# REALIZZAZIONE IMPIANTO AGRIVOLTAICO A TERRA DA 18,66 MW IN IMMISSIONE, SU TRACKER DI TIPO AD INSEGUIMENTO MONOASSIALE

## “TRUNCU REALE 3”

### CONTRODEDUZIONI

**Committente:** ENERGYREALE3 SRL

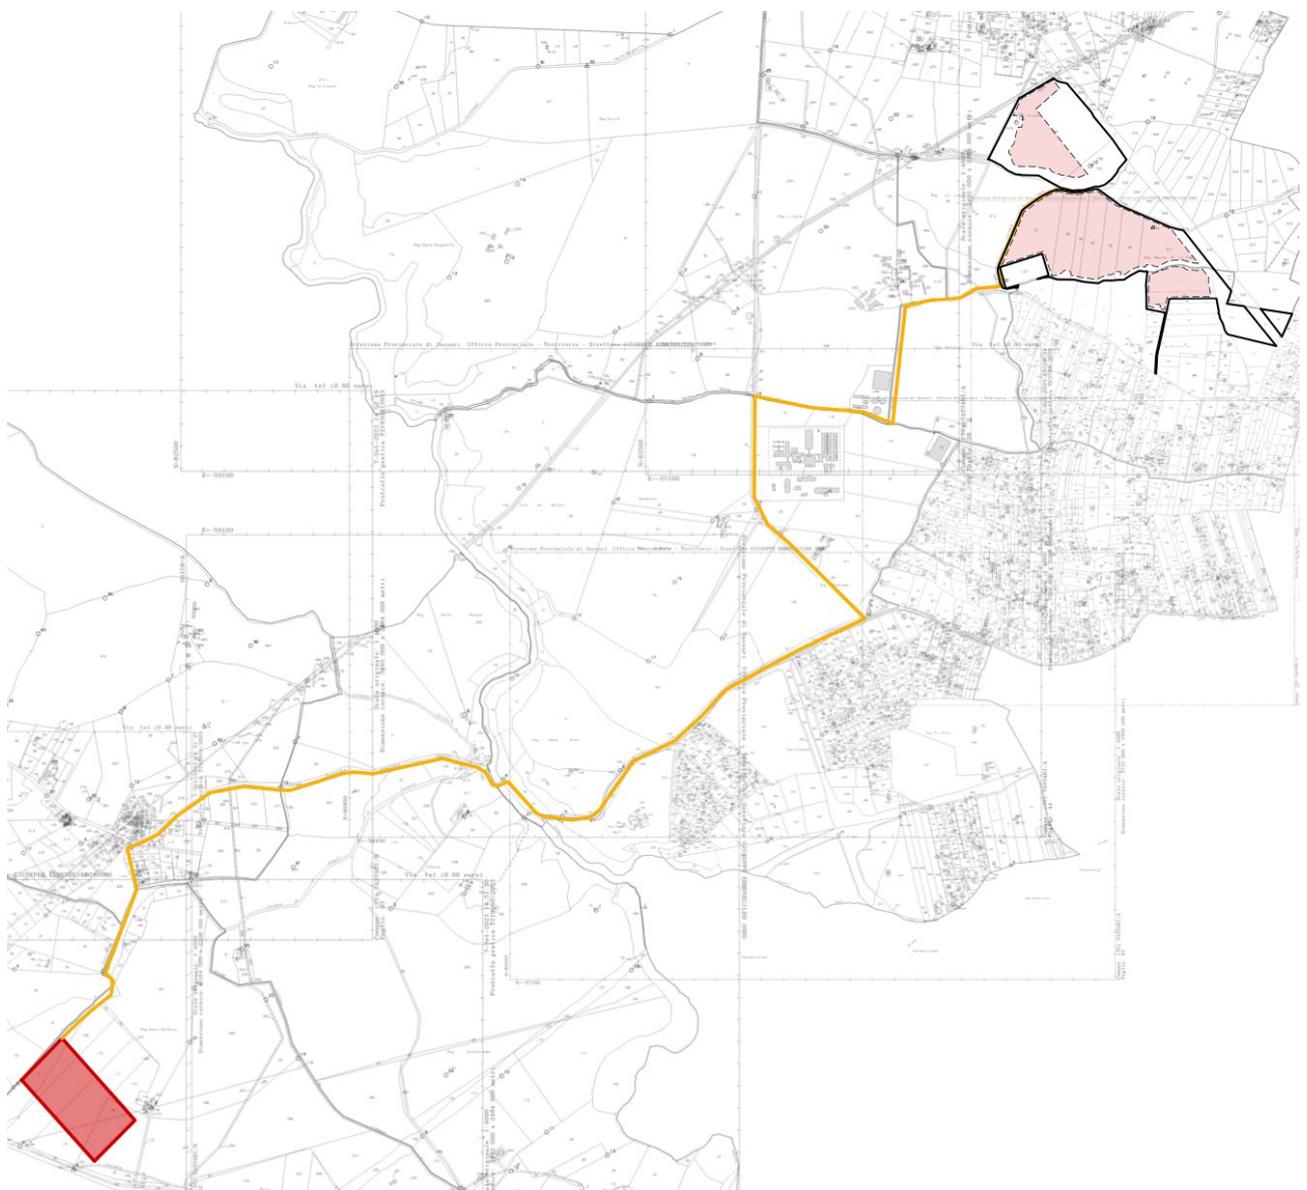
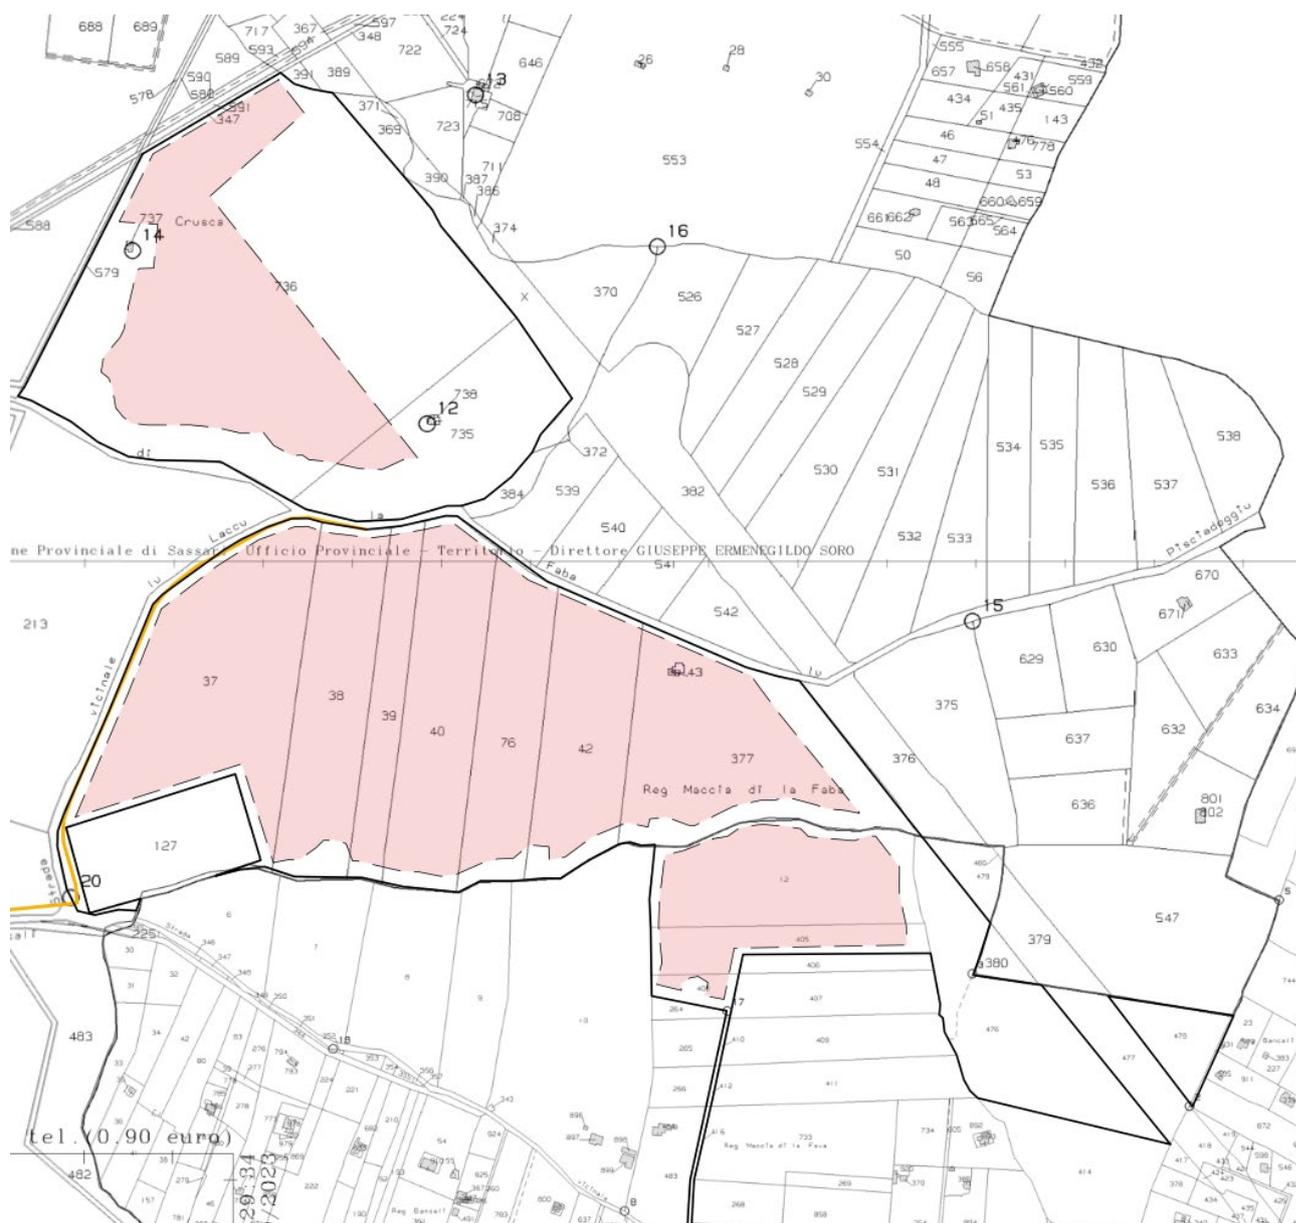
L'assessorato degli Enti Locali, Finanze ed Urbanistica- Servizio tutela del Paesaggio Sardegna Settentrionale Nord-Ovest – Servizio Pianificazione ed Urbanistica ha contestato l'incongruenza tra fogli e particelle catastali riportati nell'elaborato AURE02 – *Relazione Descrittiva di Progetto* e l'elaborato AURE07 – Piano Particellare.

Si allega alla seguente risposta l'allegato del Piano Particellare dell'area di impianto e del percorso del cavidotto, da visionare assieme agli elaborati grafici OS\_04 A e OS\_04B [Fig. 28-29]

Fig. 37: Estratto tavola OS\_02 A - Beni di interesse pubblico

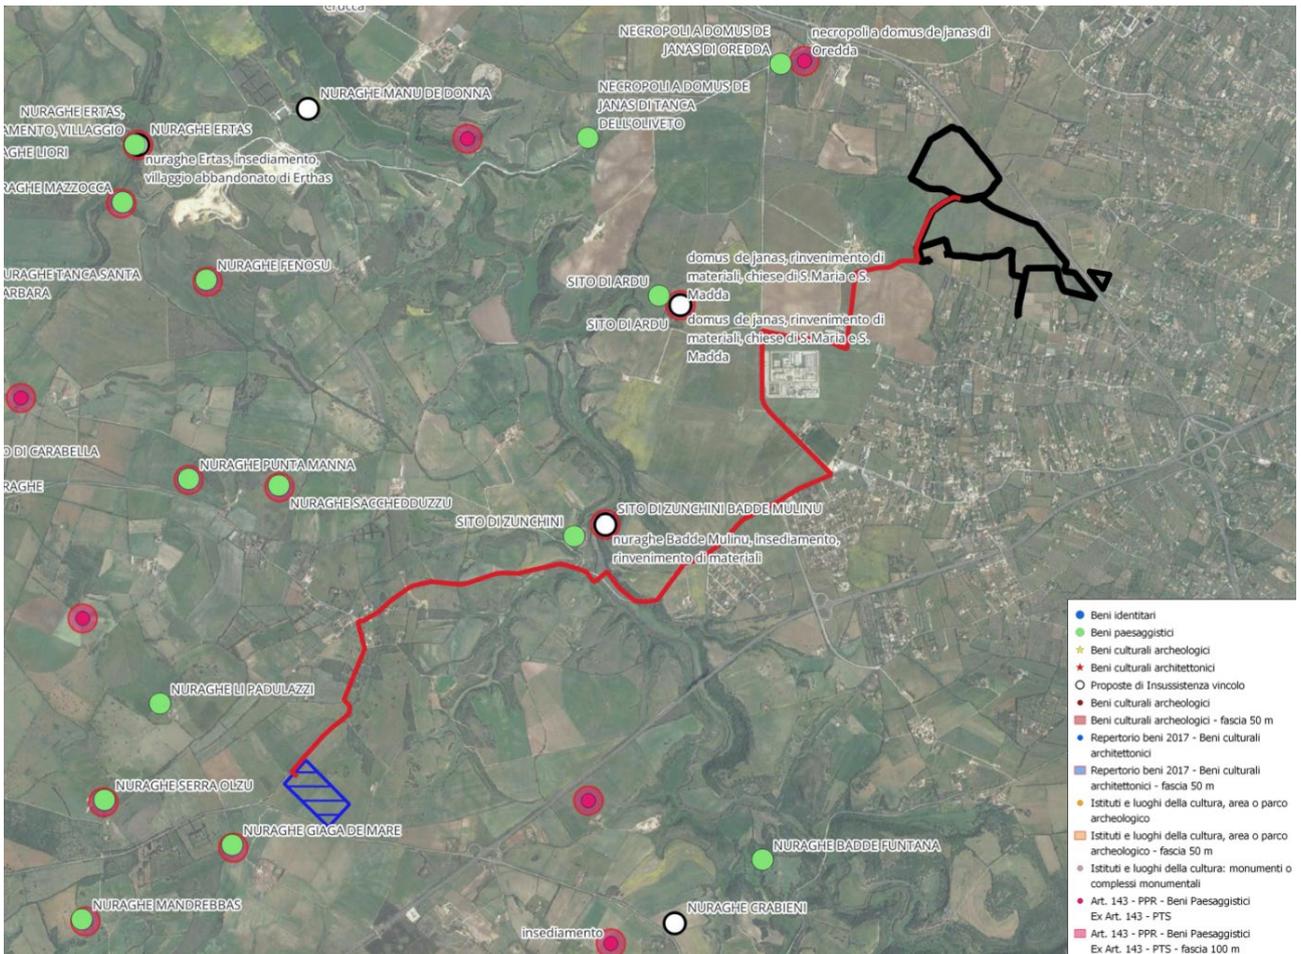
L'assessorato degli Enti Locali, Finanze ed Urbanistica- Servizio tutela del Paesaggio Sardegna Settentrionale Nord-Ovest – Servizio Pianificazione ed Urbanistica contesta il fatto che le aree che interessano il campo fotovoltaico risultano parzialmente assoggettate a tutela paesaggistica in particolare indicate all'art.134: aree di cui all'art. 142, comma 1, lett. g) Territori coperti da foreste e da boschi, ancorché percorsi o danneggiati dal fuoco, e quelli sottoposti a vincolo di rimboschimento [Fig. 1-7].

Si ritiene che il progetto non interferisce con la fruibilità dei beni archeologici, né che possa incidere nella loro godibilità e percezione [Fig. 37-38].

Fig. 63: Estratto tavola OS\_10 A, "Sovrapposizione layout di progetto e cavidotto con la rete del Sistema Idrico Multisetoriale Regionale (SIMR) - Rete ENAS"

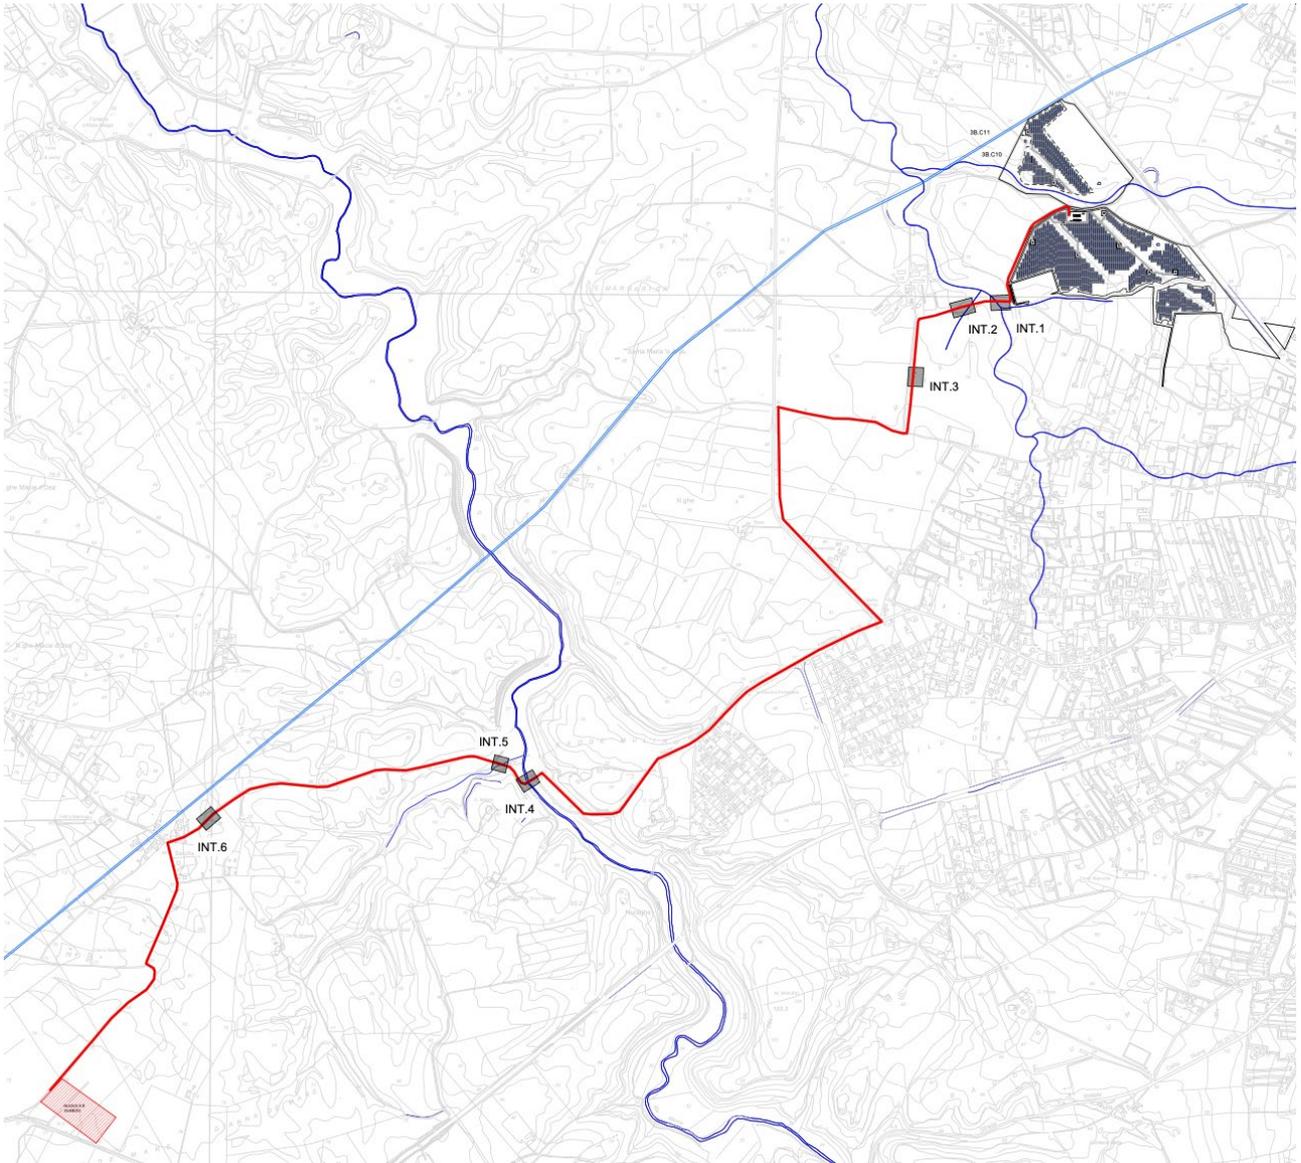
- **OS\_10 A** - *SOVRAPPOSIZIONE LAYOUT E PERCORSO DI CONNESSIONE CON CONDOTTE SIMR*
- **OS\_10 B** - *SOVRAPPOSIZIONE LAYOUT E PERCORSO DI CONNESSIONE CON CONDOTTE SIMR - DETTAGLIO AREA DI IMPIANTO CON FASCE DI RISPETTO*
- **OS\_11** - *SEZIONE TIPO PUNTO TOC E ATTRAVERSAMENTO CONDOTTA DELLA RETE DEL SISTEMA IDRICO MULTISETTORIALE REGIONALE (SIMR) - RETE ENAS*

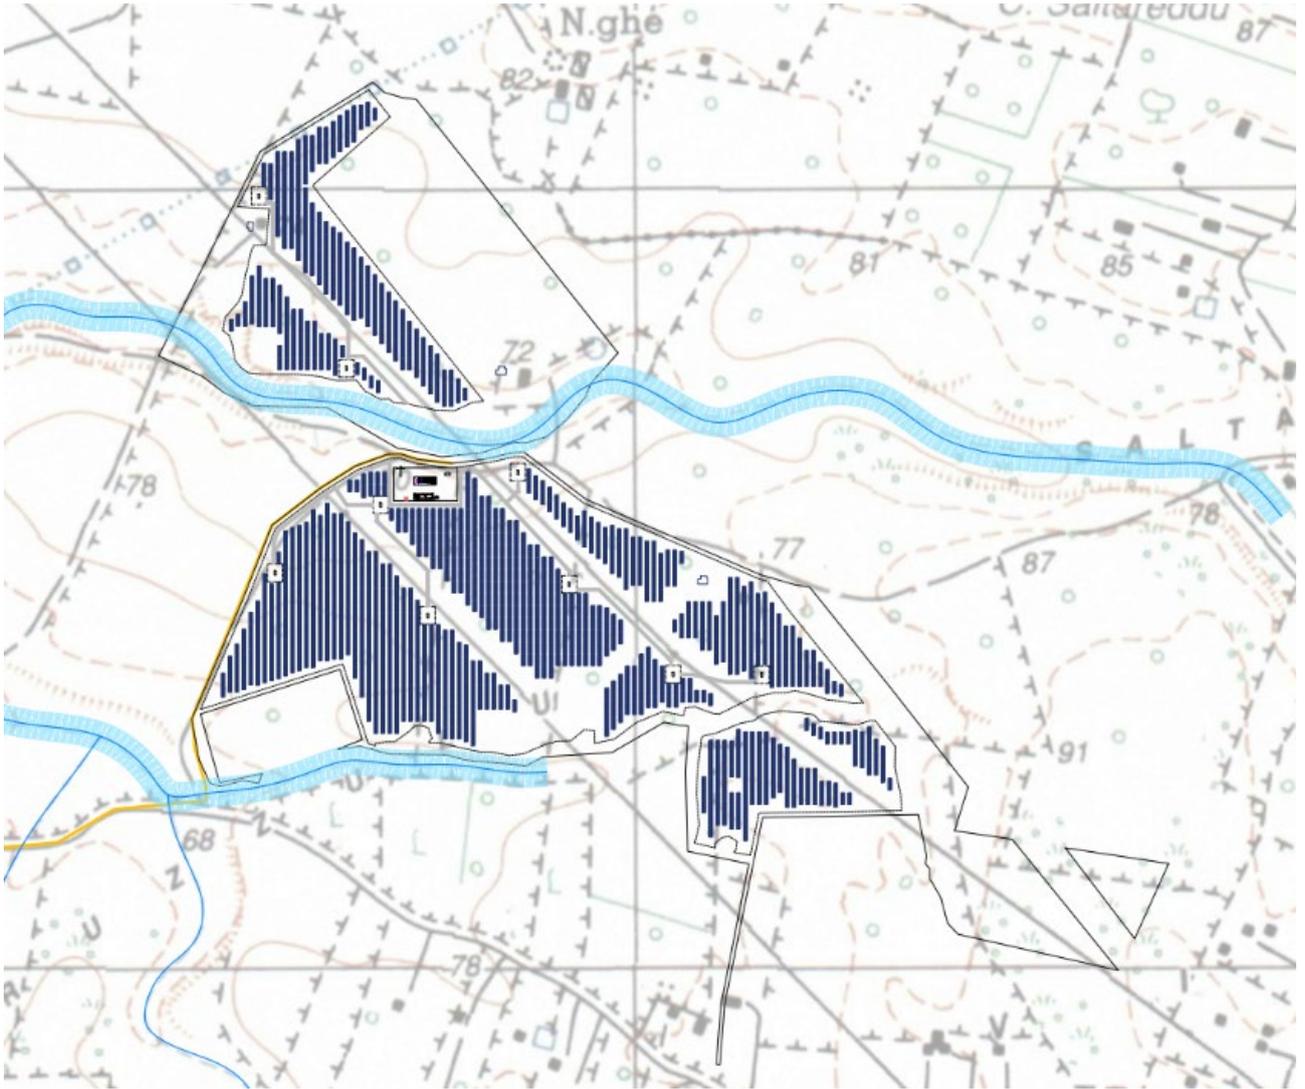
Da una verifica cartografica IGM, è emerso che l'impianto risulta nelle vicinanze di corsi d'acqua riscontrabili esclusivamente sulla suddetta base cartografica, che si allega alla presente. In merito alla verifica delle distanze tra impianto agri-voltaico e corsi d'acqua, unicamente indicati da cartografia IGM, si rende noto che nella progettazione esecutiva si rispetterà una distanza maggiore di 10 metri rispetto al piede dell'argine dei corsi d'acqua, come stabilito appunto da Decreto Regio (n. 523 del 25 luglio 1904). Oltre a quanto già detto, in fase esecutiva verrà effettuato un rilievo puntuale per la definizione degli argini dei corsi d'acqua riscontrati, in maniera tale da definire più precisamente le distanze da mantenere come fascia di rispetto.

In base a quanto osservato dal Servizio del Genio Civile di Sassari quindi si è rivalutato il layout di progetto, tenendo conto di una fascia preventiva di progetto di circa 20 metri dalla linea indicata come fiume su mappa IGM, onde evitare qualsiasi eventuale interferenza con le distanze previste da RD.. Massima attenzione sarà riposta nel posizionamento della recinzione a tutela dell'impianto e della messa a dimora delle nuove essenze che costituiranno l'opera di mitigazione visiva.
